Raport końcowy z przeprowadzonych konsultacji społecznych dot. zagospodarowania przestrzeni publicznej na odcinku ul. Radomskiej (od ul. Widok do ul. Sportowej).

Starachowice, styczeń 2018

Projekt „woonerf-u” na ul. Radomskiej obejmuje m.in.:

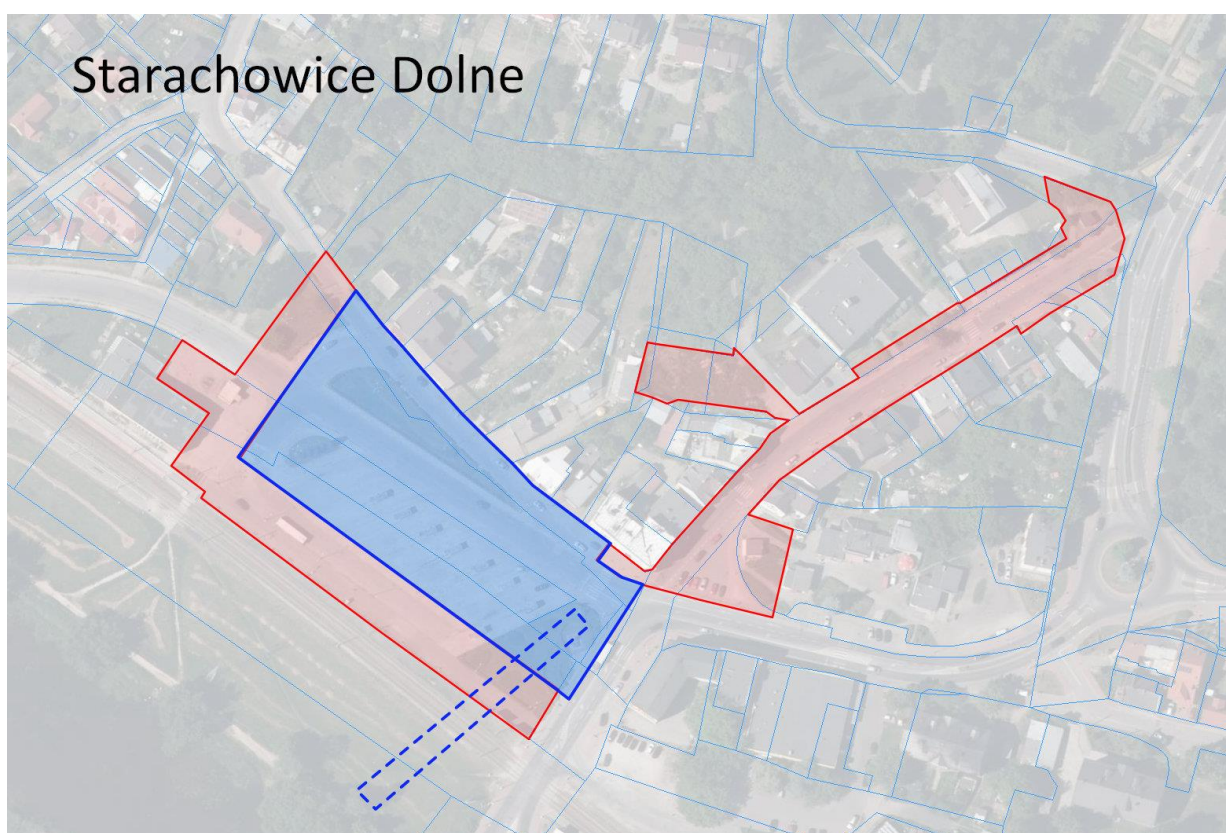
- przebudowę linii napowietrznej i skablowanie,
- oświetlenie,
- wymianę miejscową nawierzchni chodników,
- korektę przebiegu chodnika,
- umieszczenie donic z drzewami, ławek i koszy,
- korektę wjazdu ul. Radomskiej od strony ul. Hutniczej i od strony północnej
- budowę ścieżki rowerowej o nawierzchni asfaltowej
